ГОСУДАРСТВЕННЫЙ  
СТАНДАРТСОЕДИНЕНИЕ ДЛЯ ЗАКРЫ-  
ТОЙ ЗАПРАВКИ ТОПЛИВОМ  
САМОЛЕТОВ И ВЕРТОЛЕТОВ

Размеры и технические  
требования  
Aircraft pressure refuelling  
connections. Dimensions and  
technical requirements

ГОСТ  
13475—68

**Изменение № 1**

Черт. 1

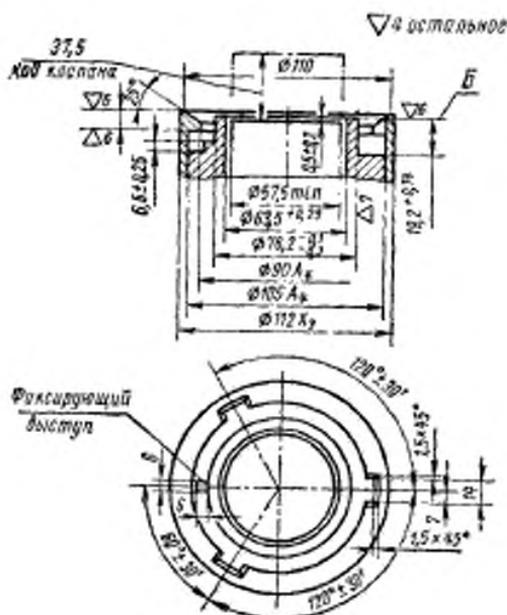
Пункты 1.2, 1.3, чертежи 2, 3. **Заменены** обозначения шероховатости:

∇4 остальное на

<sup>R1.40</sup>  
∇ (✓)

▽6 на  $\frac{2,5}{\nabla}$

▽7 на  $\frac{125}{\nabla}$
